Controdeduzioni alle osservazioni del Consorzio Sviluppo Industriale "Isernia-Venafro"

Procedimento Autorizzativo Unico Regionale
Art. 27 bis D.lgs. 152/2006

Polo Tecnologico per la Produzione di Biometano Avanzato

2 CONTRODEDUZIONI PARERE CONSORZIO INDUSTRIALE prot. 183968 del 27 novembre 2020

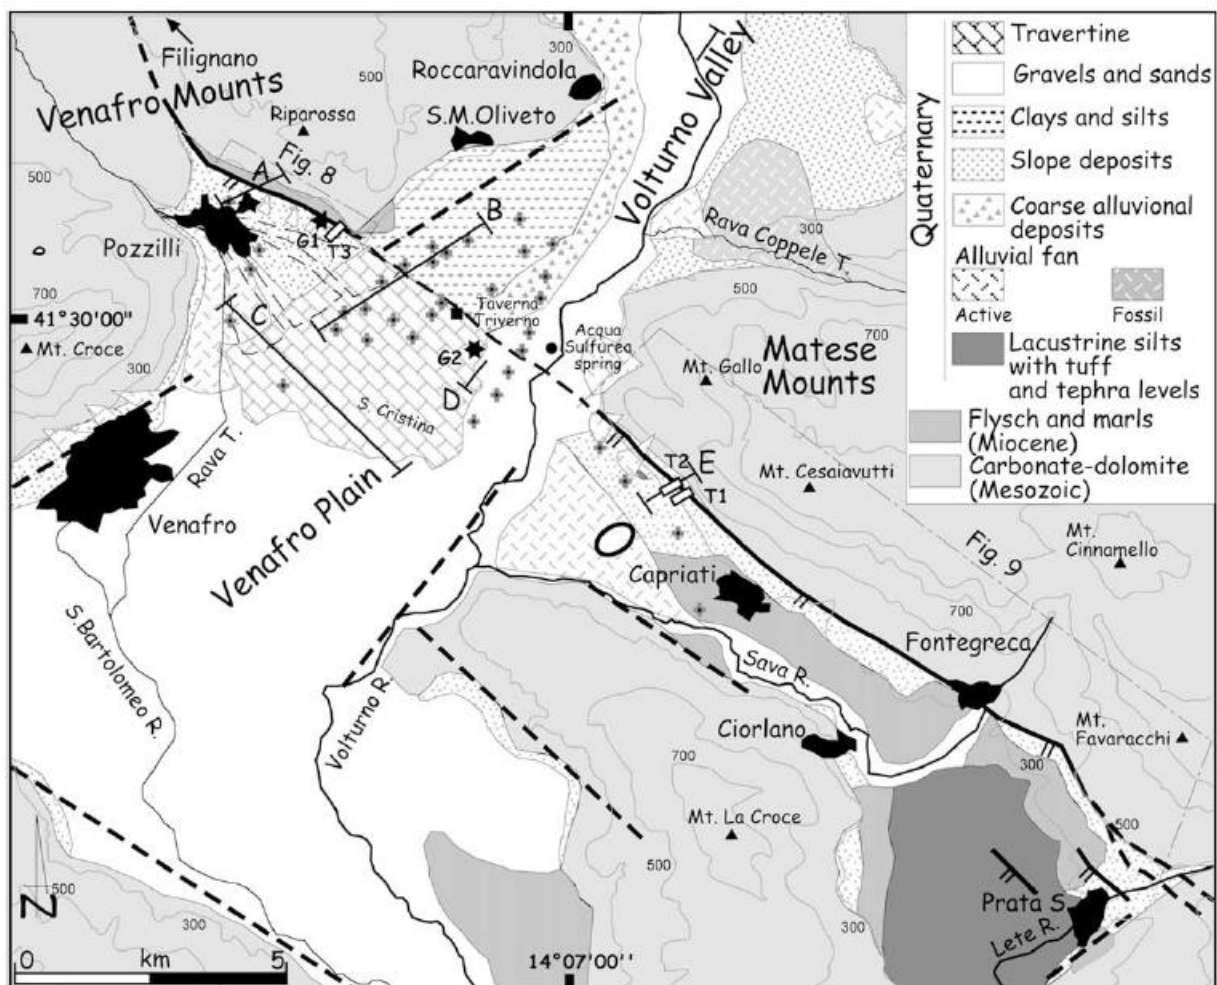
Nel Paragrafo 3. RISPETTO PIANO REGIONALE GESTIONE RIFIUTI E PRESUMIBILE PROVENIENZA MATRICI ORGANICHE a pagina 18 del documento del Consorzio si può leggere:

Per completezza, è necessario segnalare la necessità di approfondire se sia rispettato un altro dei vincoli cogenti riportati al paragrafo 9.6 "Impianti industriali di trattamento meccanico, chimico, fisico e biologico" del Piano Regionale di Gestione Rifiuti, riguardante i criteri per la esclusione delle aree non idonee alla localizzazione degli impianti. Oltre al già citato vincolo V-15, è necessario tenere in considerazione il vincolo V-08 (a e c) faglie e aree ad attività vulcanica. Gli approfondimenti effettuati sull'area hanno rilevato **la presenza di una faglia normale attiva e capace ubicata a circa 200 m a SW dal sito oggetto di studio**. È possibile ricavare maggiori informazioni su tale faglia sul sito del progetto ITHACA (ITaly HAZard from CAPable faults), che sintetizza le informazioni disponibili sulle faglie capaci che interessano il territorio italiano, sviluppato dal Servizio Geologico d'Italia – ISPRA.

In relazione a quanto espresso nelle osservazioni del Consorzio Industriale Isernia-Venafro, si rileva che la faglia individuata nel Progetto Ithaca e mappata come certa, in realtà è ad oggi è ancora oggetto di studio e di discussione della comunità scientifica, in quanto non si rilevano,

almeno per quanto riguarda la fascia di territorio occupata dalla piana alluvionale del Fiume Volturno, tracce superficiali della stessa superficie di faglia. Infatti, le pubblicazioni scientifiche sulla Faglia Aquae Iuliae prendono in esame le emergenze superficiali della superficie tettonica, anche tramite la realizzazione di trincee paleosismiche, lungo i versanti esposti a SW sia dei Monti di Venafrò che del complesso del Matese. Gli stessi studi rilevano che verosimilmente tale faglia potrebbe essere associata al terremoto del 1349 che ebbe una magnitudo importante $\approx 6,6$. Le pubblicazioni prese in esame (Galli & Naso, 2009. *Unmasking the 1349 earthquake source (southern Italy): paleoseismological and archaeoseismological indications from the Aquae Iuliae fault. Journal of Structural Geology 31 (2009) 128–149* – Galli et alii, 2010. *Faulting of the Roman aqueduct of Venafrum (southern Italy): Methods of investigations, results, and seismotectonic implications. The Geological Society of America Special Paper 471 2010*) descrivono un pattern tettonico così come in figura, lasciando in tratteggio l'andamento presunto della faglia nella pianura alluvionale del Volturno.

Ad ogni buon conto, anche negli elaborati della Microzonazione Sismica del Comune di Pozzilli viene menzionata la presenza di una zona di deformazione attiva degna di ulteriore approfondimento, nonostante le analisi sismiche effettuate in sito, non abbiano mostrato evidenti picchi di frequenza e quindi possibilità di amplificazioni locali del segnale sismico. La stessa ISPRA **declina ogni responsabilità in merito ad un utilizzo, tal quale, delle informazioni contenute in ITHACA per gli studi di microzonazione sismica e per la caratterizzazione di dettaglio della pericolosità da fagliazione superficiale, senza le necessarie verifiche e approfondimenti, con indagini e procedure specifiche e codificate.**

Tali procedure sono da ricercarsi nel “Seismic Hazards in Site Evaluation for Nuclear Installations. Specific Safety Guide” (IAEA Safety Standards. Series SSG-9) e sono da esplicitarsi **in fase di Microzonazione Sismica avanzata (III Livello) oppure nel caso in cui vogliano realizzarsi in sito attività industriali a rischio di incidente rilevante** (Normativa Seveso).

L'impianto per la produzione di biometano **non rientra tra le attività ad alto rischio** ed è accompagnato da un'indagine in sito che ha permesso la puntuale individuazione dei parametri sismici locali utili al dimensionamento delle opere in progetto.
